DIRECTION GÉNÉRALE DE L'ÉVALUATION ENVIRONNEMENTALE ET STRATÉGIQUE

**Rapport d'analyse environnementale
pour le projet Énergie Saguenay
Complexe de liquéfaction de gaz naturel à Saguenay
par GNL Québec inc.**

Dossier 3211-10-021

Le 30 juin 2021

FIGURE 2 : AMÉNAGEMENT GÉNÉRAL DES INSTALLATIONS DU PROJET

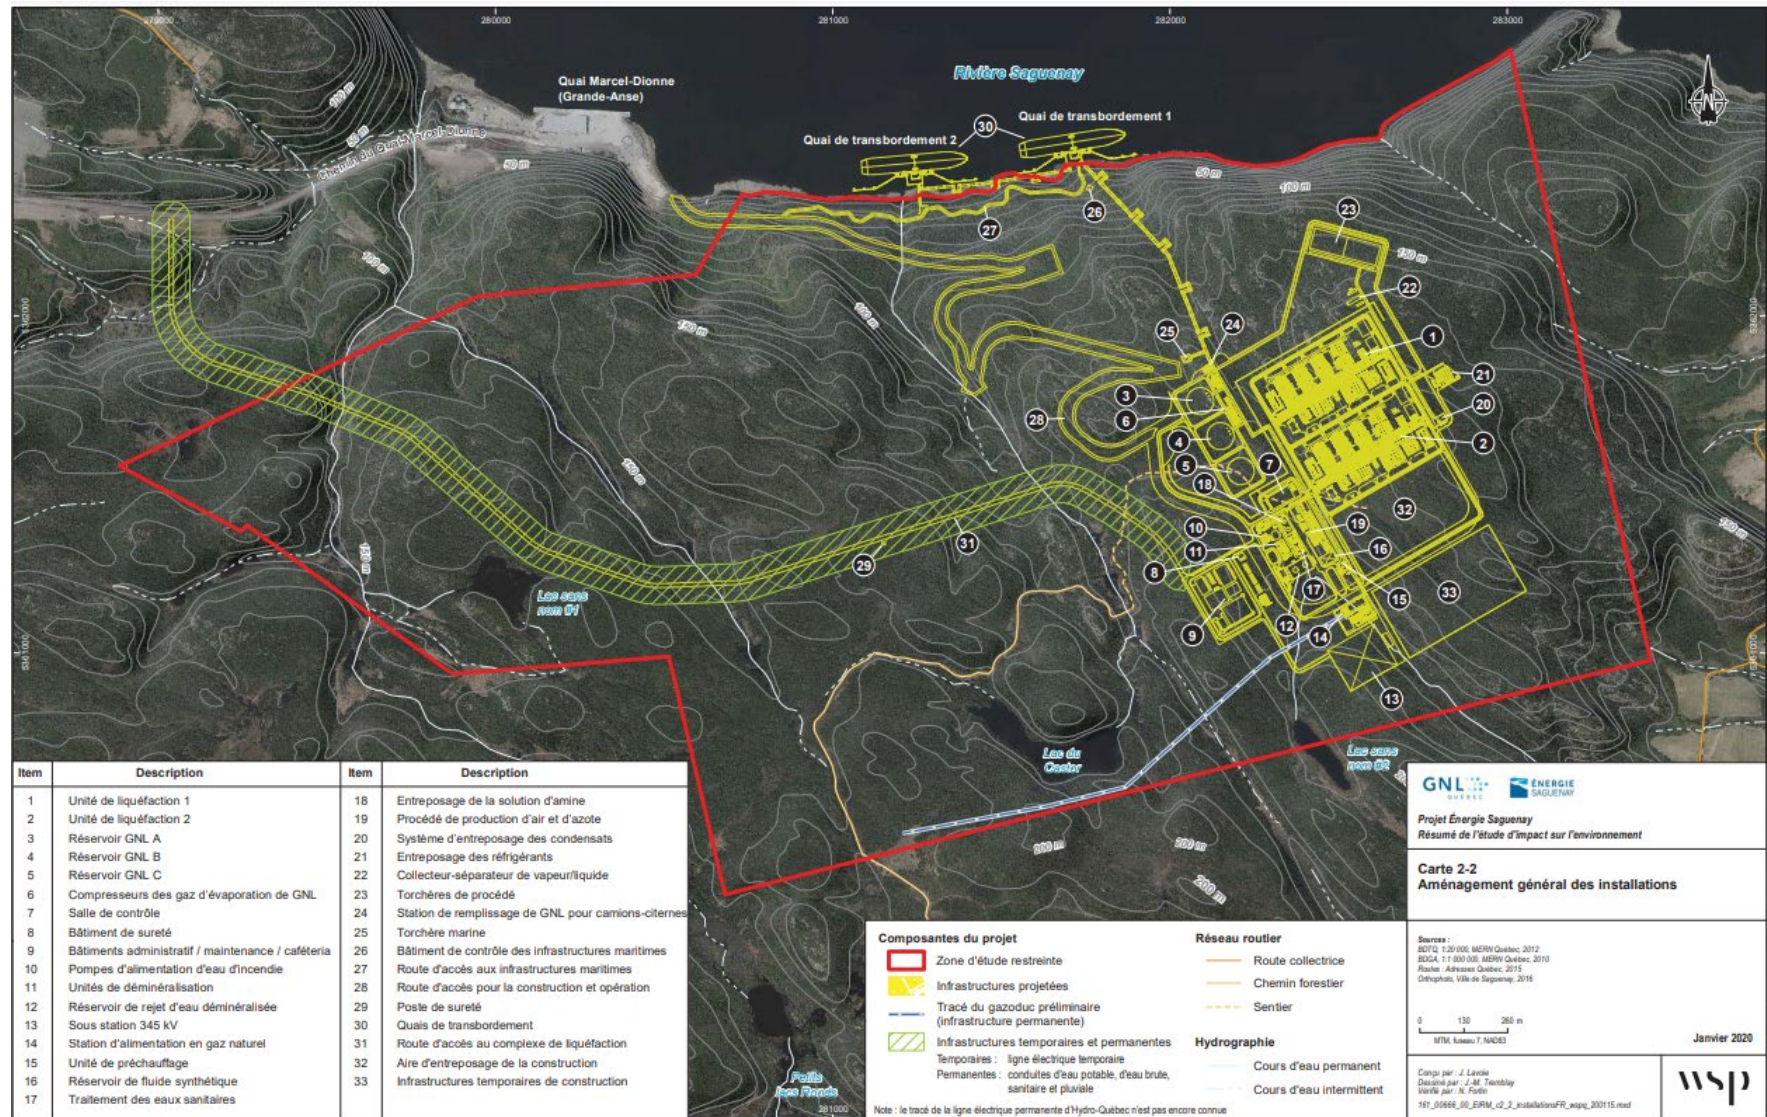
La figure 2 présente l'aménagement général des installations et les principales composantes du projet, incluant les unités de liquéfaction, les réservoirs et les plateformes de chargement des navires-citernes. L'accès au site se ferait à partir d'un chemin d'une longueur approximative de 4 km qui déboucherait sur le chemin du Quai-Marcel-Dionne.
